Tillæg til:
Anmodning om tilsynssag til Ankestyrelsen — Det kommunale tilsyn

Vedrørende:
Aarhus Kommunes opgørelse af anvendelsen af rammen på ca. 20 mio. kr. i VVM-tilladelsens vilkår 7 for Giber Ringvej

Udarbejdet af:
Giber Ringvej Gruppen (GRG)

B1–B4) Fire volde, hvor rådgiveren har givet GRG ret

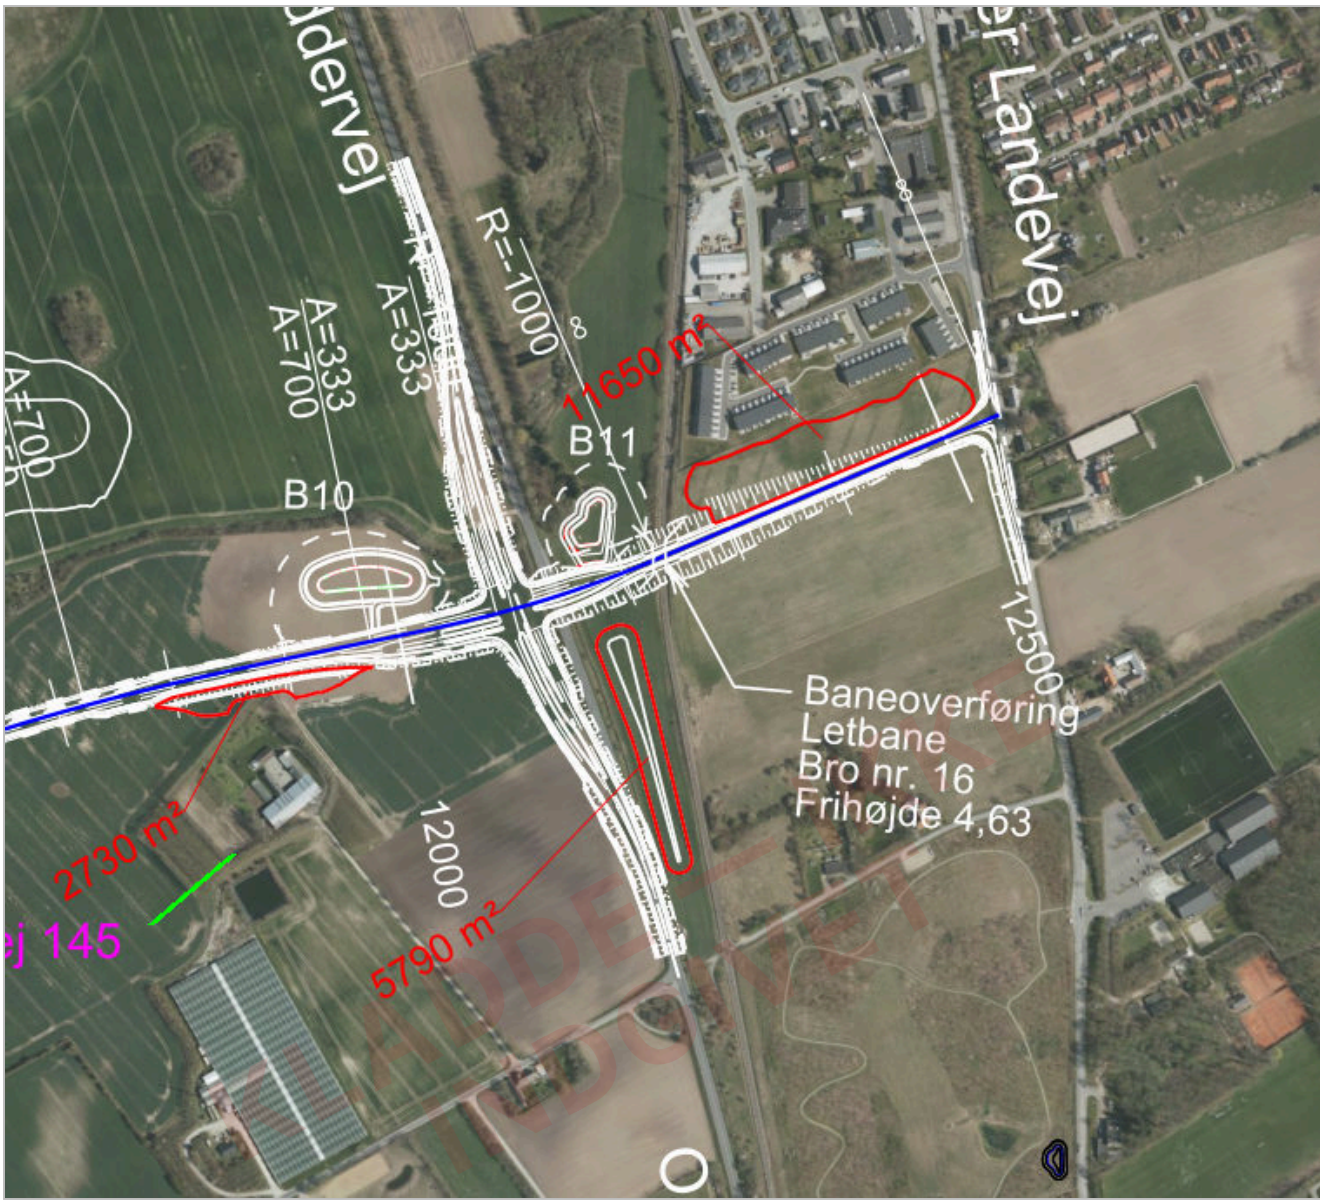
I sin skriftlige besvarelse af GRGs høringssvar (november 2024), jf. bilag 22, s. 5–6, har Rambøll for fire af de påberåbte tiltag tiltrådt de forhold, GRG påpegede. For letbanevolden skrev Rambøll udtrykkeligt, at den ikke er et støjtiltag, og for Testrup-volden fulgte det samme i marts 2026. **Ingen af disse forbehold fremgår af det sammenfattende notat**, der efterfølgende er fremsendt til GRG:

Tiltag	Rådgiverens svar
B1. Letbane-volden i Beder	*"Det er korrekt at letbanevolden ikke er et støjtiltag. Der er søgt en VVM-ansøgning, men det har ikke noget med støj at gøre"* (bilag 22, s. 5). Bekræftet i marts 2026: *"Dette er korrekt"* (bilag 16c, s. 3)
B2. Mustrupvej-volden	*"Det er korrekt at der ikke er en landzonetill[a]delse, da volden/adgangsvejen er en del af projektet for at skabe adgang til ejendomme"* (bilag 22, s. 5)
B3. Testrup-volden	*"Rambøll har ikke lavet ansøgningen, så hvis ansøgningen ikke indeholder støj er det korrekt at den ikke skal medtages"* (bilag 22, s. 6). Skærpet i marts 2026: *"**Den er ikke anlagt som støjvold**"* (bilag 16c, s. 4)
B4. Kølsmosevej/Ingerslevvej	*"Det er korrekt at landzonetilladelsen ikke indeholder støj"* (bilag 22, s. 6)

Marts 2026-tilkendegivelserne fremgår af bilag 16c, s. 3–4. Ingen af forbeholdene er gengivet i det sammenfattende notat, kommunen fremsendte som sit officielle svar.

B1, Letbane-volden — udsnit af bilag 61 ved Oddervej og letbanen (Bro nr. 16), hvor GRGs høringssvar udpegede volden (bilag 22, s. 4). Kortet navngiver ikke de røde arealer og angiver ikke, hvilket af dem der er letbanevolden.

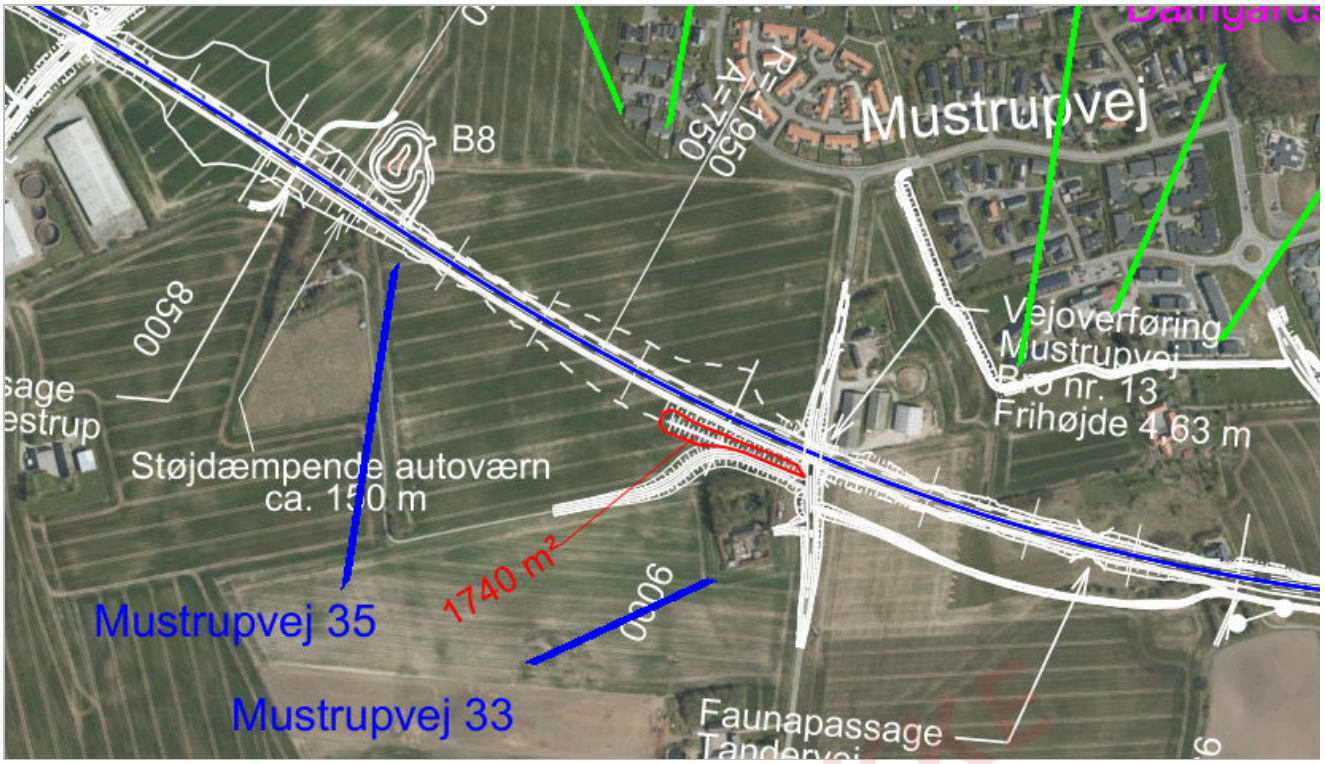
B2 hører efter rådgiverens egen forklaring til basisprojektet. Et anlæg, der er *"en del af projektet for at skabe adgang til ejendomme"*, er hverken supplerende eller øget støjdæmpning; det er en del af det, byrådsbeslutningen betegner som det, der *fastholdes*. Der gøres ikke gældende noget om anlæggets lovlighed i øvrigt.

B2, Mustrupvej-volden — udsnit af bilag 61 ved vejoverføringen ved Mustrupvej (Bro nr. 13). Det røde areal syd for vejen er påtegnet 1740 m².

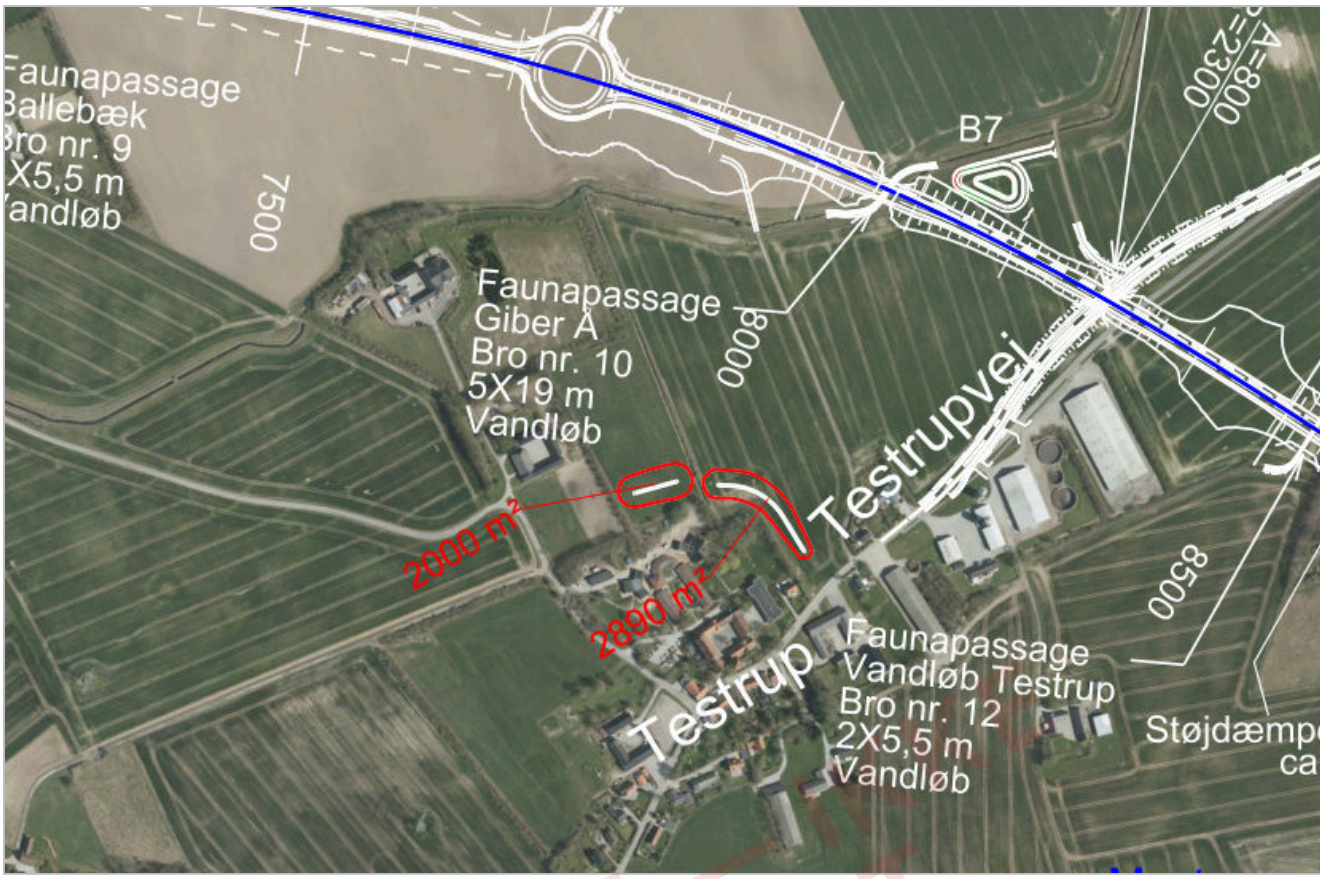
B3 er godkendt med en begrundelse, der ikke angår støj. Anlægget ved Testrup Højskole er meddelt landzonetilladelse den 24. marts 2021 til *"etablering af bakker ved Testrup Højskole på Tingskovvej 12"*. Efter det for GRG oplyste nævner tilladelsen ikke støj, men begrunder med udsynet: *"Vi har herudover lagt vægt på, at bakkerne/volden vil medvirke til, at der fra højskolen ikke er direkte udsigt til Beder-Bering vejen."* Det svarer til Rambølls senere tilkendegivelse om samme anlæg: *"Den er ikke anlagt som støjvold."*

B3, Testrup-volden — udsnit af bilag 61 ved Testrup, hvor kortet markerer to røde arealer syd for vejen.

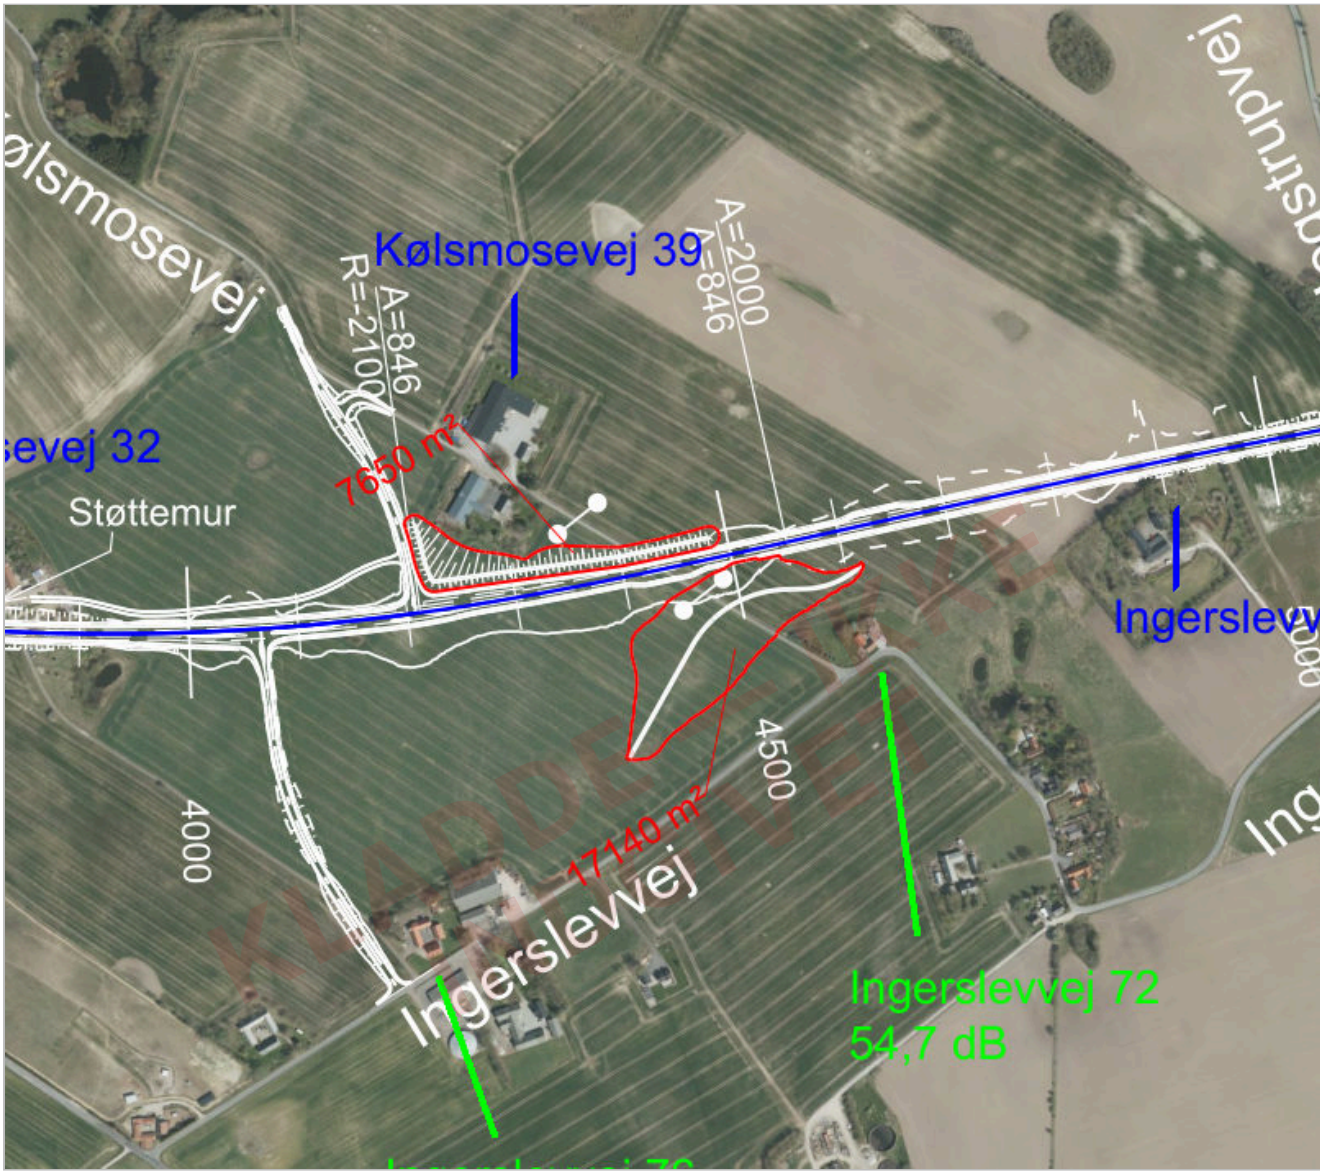
Forholdet er forelagt forvaltningen som spørgsmål C4 i afklaringsnotat 2 af 8. april 2026 — *"[j]ordvoldene er godkendt med henblik på at afskærme udsynet til vejen (visuel afskærmning, ikke støj). (…) Er volden et støjtiltag?"* — jf. bilag 12, s. 4. Spørgsmålet er ikke besvaret.

Landzonetilladelsen er ikke blandt bilagene; kommunens link hertil er ikke længere aktivt. Citatet gengives efter GRGs henvendelse af 7. november 2023, jf. bilag 33, s. 3, som forvaltningen ikke har bestridt. Ankestyrelsen anmodes om at indhente tilladelsen fra kommunen.

B4, Kølsmosevej/Ingerslevvej — udsnit af bilag 61. Screeningsafgørelsen angår volden syd for vejen, som efter afgørelsen dækker 17.200 m². Kortet påtegner arealet syd for vejen 17140 m². Det røde areal nord for vejen (7650 m²) er et andet anlæg.

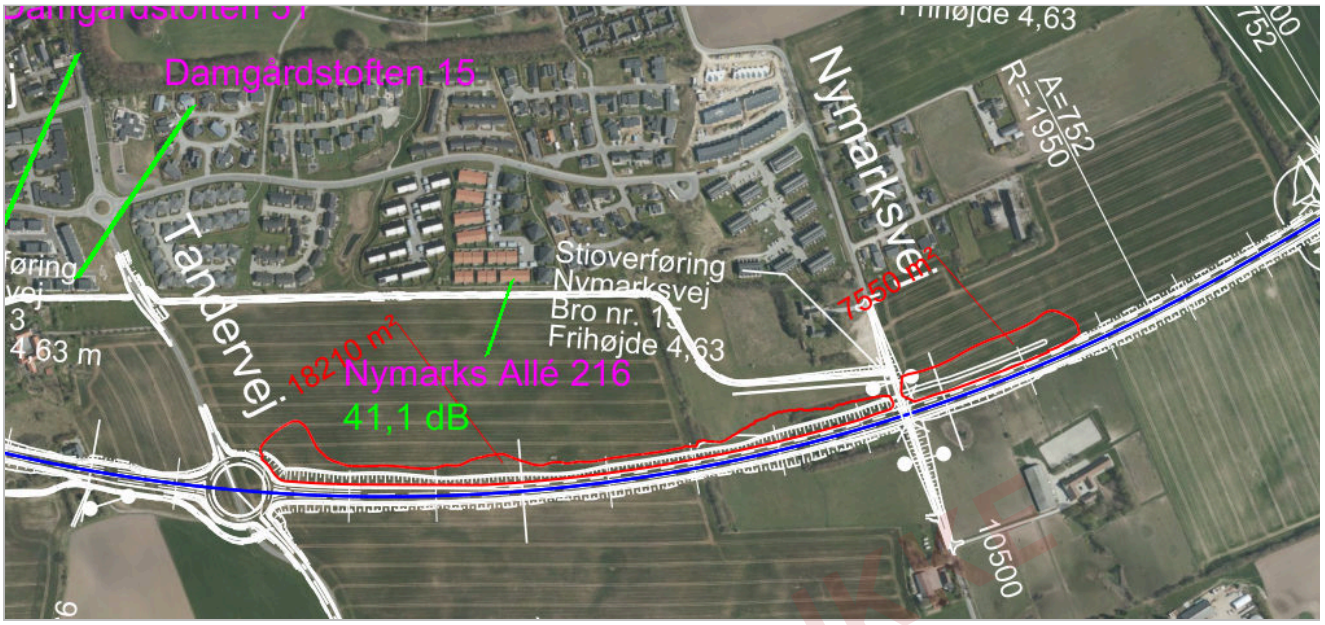
B4 er afgjort af kommunen selv — halvandet år før striden opstod. I miljøvurderingsscreeningen af 26. januar 2022, jf. bilag 24, s. 2, konkluderer Aarhus Kommune — Plan, Byggeri og Miljø:

> *"(…) da der i projektet ikke er medsendt dokumentation for ej heller lagt vægt på at jordvolden har en støjdæmpende effekt anses projektet primært som **et anlæg til bortskaffelse af affald** (…)"*

> *"Så vidt vides, indgik etablering af den aktuelle jordvold **ikke** som en del af VVM-redegørelsen ej heller **VVM-tilladelsens vilkår 7**, som omhandler ekstra støjafskærmning."*

Landzonetilladelsen dagen efter nævner slet ikke støj. Den gengiver ansøgerens formål, *"visuel afskærmning"* (bilag 6, s. 1), og lægger vægt på, at volden skærmer visuelt for vejen og *"desuden [vil] virke som en barriere mellem vej og bebyggelse"* (s. 3). Den bærende sætning er den anden af de to citerede: henføringen under miljøvurderingslovens bilag 2 er en screeningskategori, men konstateringen af, at volden ikke

indgik i vilkår 7, er myndighedens egen, og den er trods sit forbehold (*så vidt vides*) aldrig korrigeret. At samme anlæg godt et år senere optræder som ét af "16 støjvolde" i puljeopgørelsen — uden at nogen faktisk omstændighed ved det er ændret — modsiger kommunens egen samtidige, skriftlige afgørelse.

B5, Nymarks Allé — udsnit af bilag 61 mellem Tandervej og Nymarksvej. Det lange røde areal nord for vejen er påtegnet 18210 m².

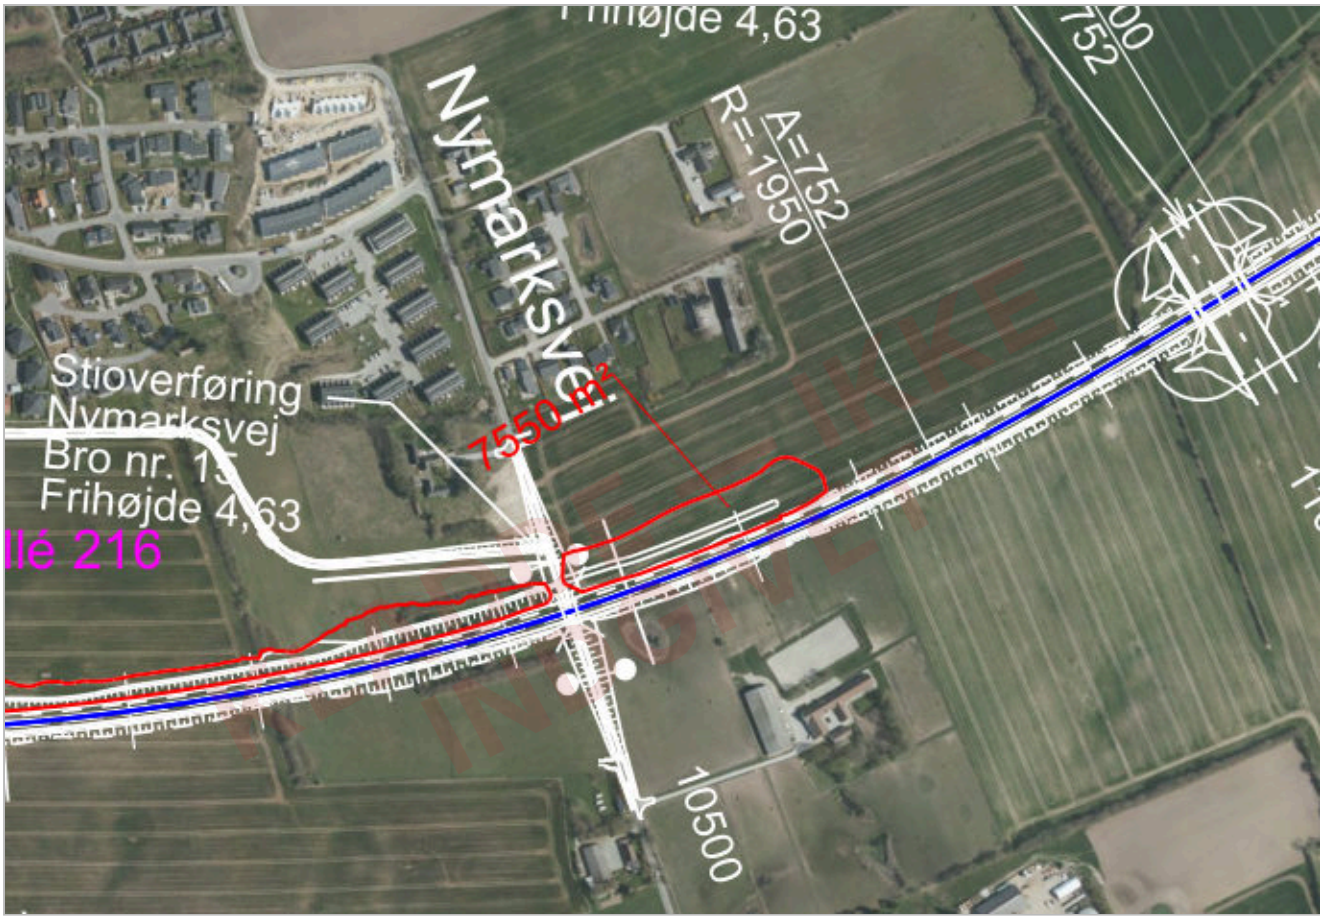
I 2019 blev det ansøgt og godkendt som støjvold. Rambøll ansøgte den 1. maj 2019 på Aarhus Kommunes vegne om landzonetilladelse til *"en støjvold Mellem Tandervej og Nymarksved ved Mårslet"*, jf. bilag 32, s. 5. Tilladelsen gengiver ansøgningens beskrivelse af anlægget, jf. bilag 32, s. 1:

Kommunen meddelte tilladelsen den 27. maj 2019 og lagde herved udtrykkeligt vægt på støjhensynet. Formålet angives som *"at begrænse støjpåvirkningen af omkringliggende ejendomme"*, og i begrundelsen anføres, *"at der er tale om en støjvold, der nedbringer støjen fra vejanlægget på de nærliggende bebyggelser."* At der er tale om samme anlæg, fremgår af ansøgningens Figur 1, hvor volden er indtegnet langs sydsiden af boligbebyggelsen ved Nymarks Allé fra Tandervej til Nymarksvej — samme strækning og samme skråningsanlæg 1:10, som Rambøll i 2026 betegner dyrkningsskråninger.

I 2026 forklares det som landskab. Rambøll beskriver i sit notat af 25. marts 2026 samme anlæg således, jf. bilag 16a, s. 4:

Efter rådgiverens egen forklaring er anlægget altså udformet efter landskabelige hensyn og med en lavere støjdæmpning end den, der kunne være opnået.

Det, der bestrides. Det bestrides ikke, at anlægget er etableret, at det har en vis støjmæssig virkning, eller at en støjvold hensigtsmæssigt kan udformes med flade skråninger, så arealet efterfølgende kan dyrkes — en sådan udformning tjener netop tillige vilkår 2's krav om landskabelig tilpasning. Spørgsmålet er ikke, hvad anlægget kaldes, men om det er dokumenteret som den **supplerende** ("øgede") støjdæmpning, vilkår 7 kræver. Det er det ikke:

- **Prisen er ikke udskilt, og den beregnede virkning ligger i kortets laveste interval.** Anlægget indgår i opgørelsen over rammens anvendelse som en af de volde, der samlet er anslået til ca. 18,5 mio. kr. Hvor stor en del af beløbet det udgør, er ikke oplyst. Virkningen er derimod beregnet: Rambølls effektkort af 29. juli 2019, jf. bilag 10c, viser ved Nymarks Allé en ændring i støjniveauet i kortets laveste interval, mellem 1 og 2 dB, og fladen når kun ind over de sydligste boliger. Kortet viser den samlede virkning af *"støjvolde, støjskærme og yderligere afgravning"* (bilag 10a, s. 5); de 1–2 dB er derfor ikke nødvendigvis voldens alene.

- **Virkningen falder hovedsagelig på åbent land.** Samme effektkort viser, at den beregnede effekt i altovervejende grad falder på åbent land, og at skråningen er anlagt, hvor vejen i forvejen er ført ned i terrænet og dermed allerede afskærmet. Boligbebyggelsen længere mod vest — mellem Tandervej og Mustrupvej, hvor vejen ligger hævet — er ikke tilgodeset. Vilkår 7 kræver øget støjdæmpning *ved Mårslet*; et tiltag, hvis virkning hovedsagelig falder på marken, opfylder ikke det formål. Indvendingen angår tiltagets **placering**, ikke størrelsen af dets virkning.
